Optimierung Luftfederbock bei GL70 Luftfederaggregaten

stufenweise ab dem 1. Quartal 2022

Was ändert sich?

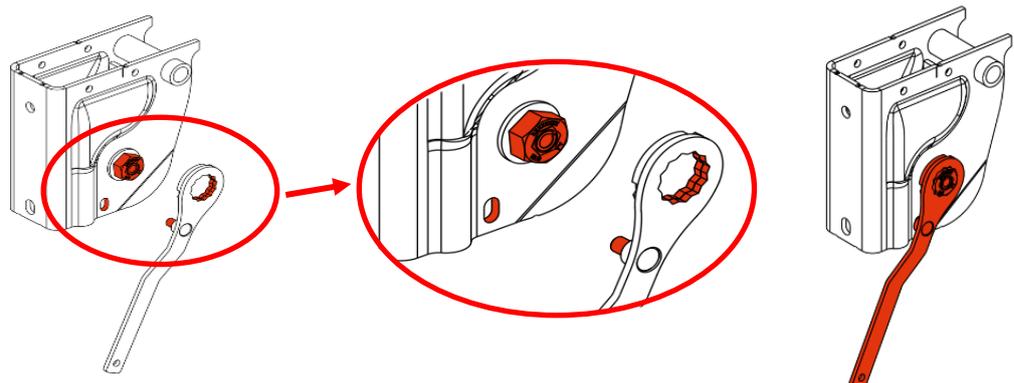
- Der Luftfederbock der Ausführung T hat eine **Ausprägung zur Versteifung** der seitlichen Flanken, anstatt des aufgeschweißten Versteifungsblechs.

- Anstatt der Exzenterbuchsen () werden zukünftig **hochfeste Scheiben** () bei der Lenkerbolzenverschraubung zum Einsatz kommen. Somit entfällt zukünftig das Ausrichten der Exzenterbuchsen zueinander.

- An den Seitenblechen des Luftfederbocks ist an beiden Seiten ein **Langloch** vorhanden, in dem das **Einspurwerkzeug** sich abstützen kann.
- **Einseitige Spureinstellung** je Luftfederbock mittels Einspurwerkzeugs:

- Lenkerbolzenverschraubung soweit anziehen, bis sich die Lenkerbolzenverschraubung noch von Hand bewegen lässt.
 - Mit Hilfe des Hebelwerkzeugs (703026395), dessen Zapfen in das Langloch des Luftfederbockes gesteckt wird, wird die Lenkerbolzenverschraubung vor und zurückbewegt und die Spur eingestellt.

- Nach der Spureinstellung muss die Sicherungsmutter der Lenkerschraube gemäß dem vorgeschriebenen Anzugsmoment angezogen werden, ohne dass sich die Lenkerbolzenverschraubung verschiebt.

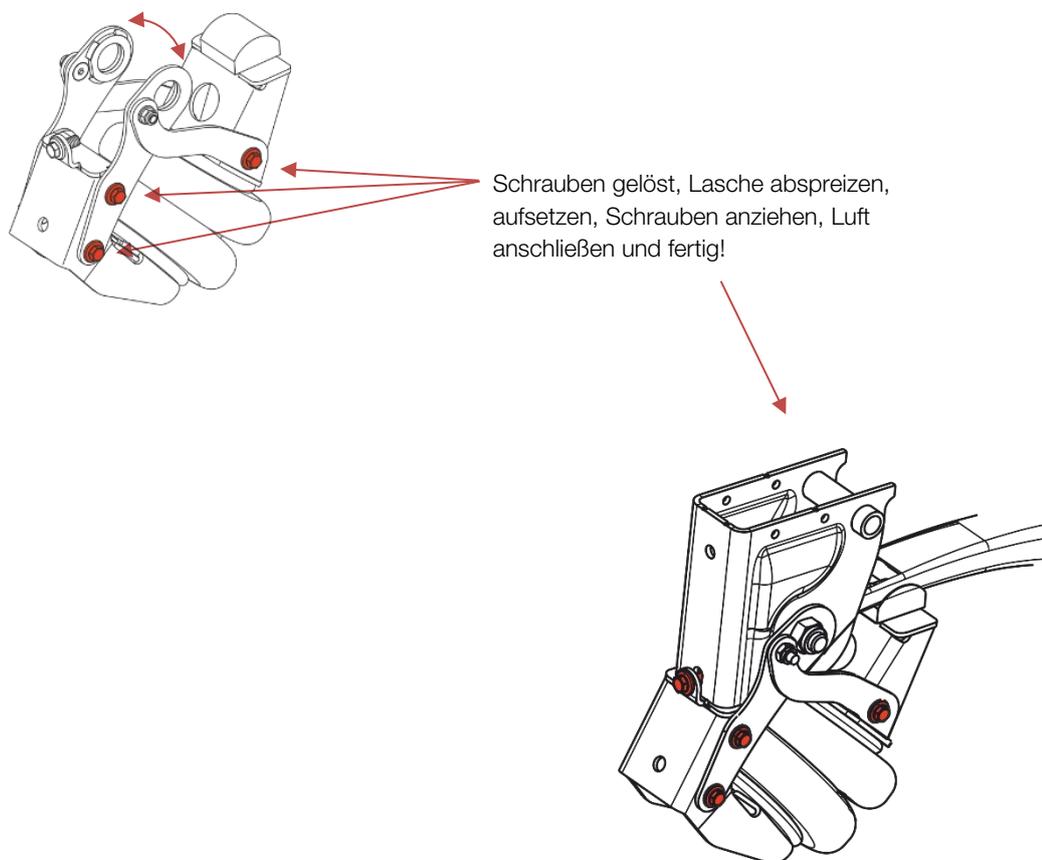
- Der **einteilige Achslift** nur für die Generation 2 mit seinen beweglichen Seitenblechen mit Laschen lässt sich einfach von einer Person montieren.

- Die Kontur zum Anschweißen an das Chassis hat sich Aufgrund der **Designänderung der Luftfederböcke** (T-Bock) geändert. Für ggf. notwendige Anpassungen an vorhandene Schweiß-/Montagevorrichtungen kontaktieren Sie ihren GIGANT Ansprechpartner.
